品番	SH113BA	品名	防露式手洗付密結形ロータンク	1 / 3
----	---------	----	----------------	-------

衛生陶器補修品互換性情報

No. E0026

件名 タンク整流ジャバラについて

タンクふた底の違い

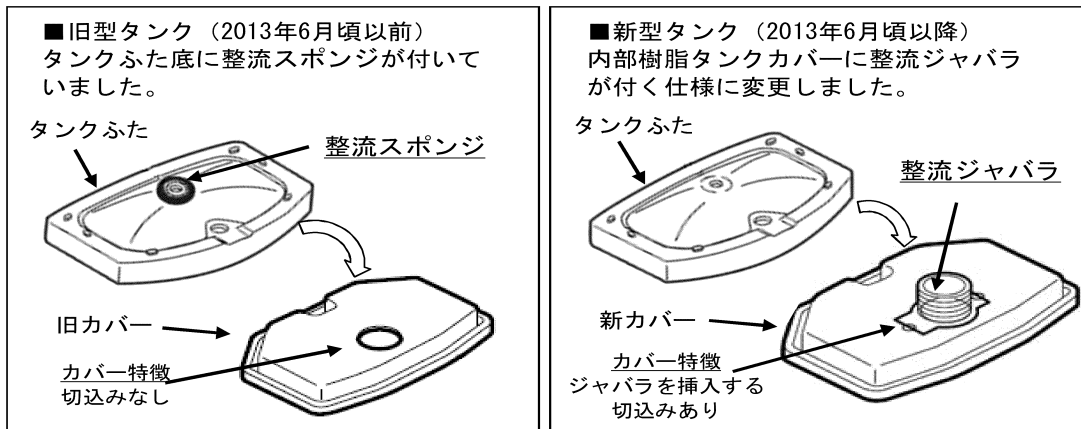
■対象製品のタンクふたには、ふた底に整流スポンジが付いているものと、付いていないものがあります。2013年6月頃から順次整流ジャバラ式に切り替えられています。
(新旧でカバー形状は異なりますが、整流ジャバラのみの取り替えは可能です)

- 現行製品は整流ジャバラ式に切り替わっていますので、整流スポンジは付いていません。
- 現在のタンクふた、陶器タンク式、内部樹脂タンク式、内部樹脂カバーのみの補修品には、整流ジャバラが付いていますので、補修の際、タンクふた底に整流スポンジが付いている場合は、はがして整流ジャバラ式に切り替えてください。
- 整流スポンジを付けたまま整流ジャバラ仕様のカバーを付けると、ふたが浮いてがたつきや漏水の原因となりますので、必ず整流スポンジは、はがしてください。
- 既に整流ジャバラが付いている製品に対して、補修品を手配すると整流ジャバラがだぶる場合があります。その場合は破棄ください。
